## TRAMVAJOVÁ TRAŤ DIVOKÁ ŠÁRKA - DĚDINSKÁ

(Dokumentace dle přílohy č. 4 zákona č. 100/2001 Sb., o posuzování vlivů na životní prostředí)

V následující tabulce je provedeno vypořádání připomínek vzešlých ze zjišťovacího řízení.

**Obr. B.2. Úpravy organizace dopravy ve var. 2 – změny oproti současnému stavu a var. 1**

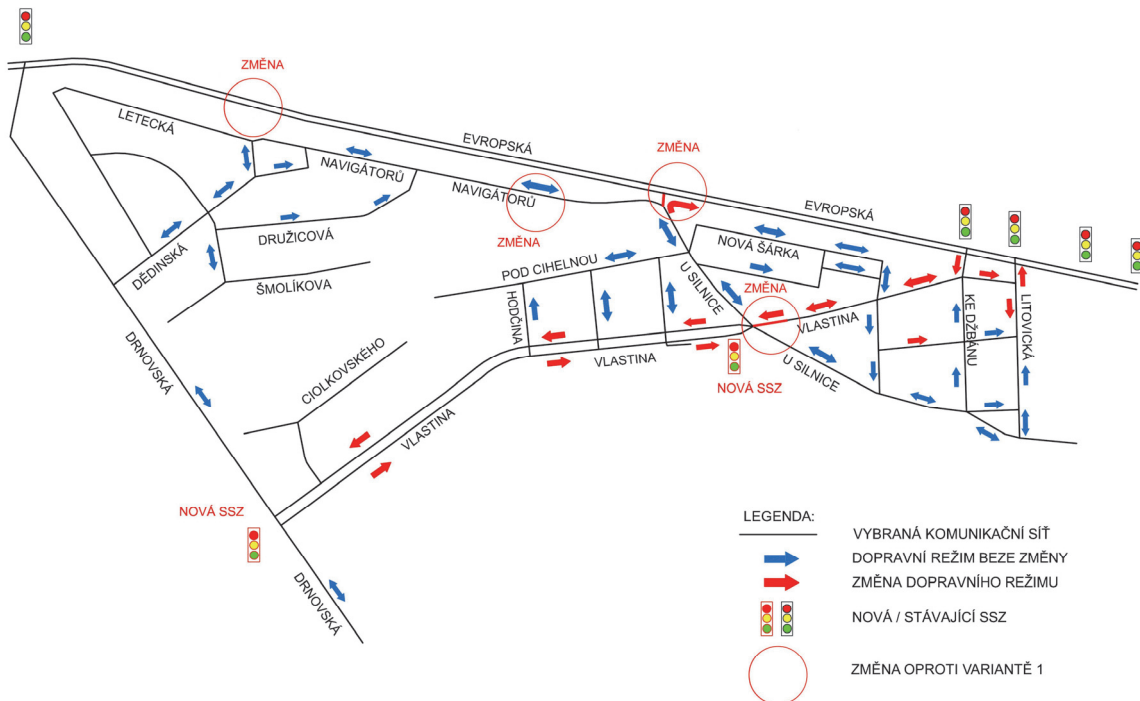
Při zjišťovacím řízení bylo ze strany veřejnosti mimo jiné požadováno změnit navržený dopravní režim na komunikacích. Přípomínky se týkaly především zneprůjezdnění ulice Vlastina pro automobilovou dopravu a její náhrada novou křižovatkou Evropská × Navigátorů. Navržena je proto druhá varianta, která novou křižovátku Evropská × Navigátorů redukuje na minimum – odbočení z ulic U silnice a Navigátorů do ulice Evropská je umožněno pouze ve směru do centra. Ulice Vlastina bude ve směru od centra průjezdná bez omezení. Tato varianta sníží předpokládaný počet aut v ulici U Silnice.

V rámci Dokumentace EIA je proto posuzována i druhá varianta záměru, která se oproti stavu posuzovanému v oznámení EIA (dále označovanému jako varianta 1) liší takto:
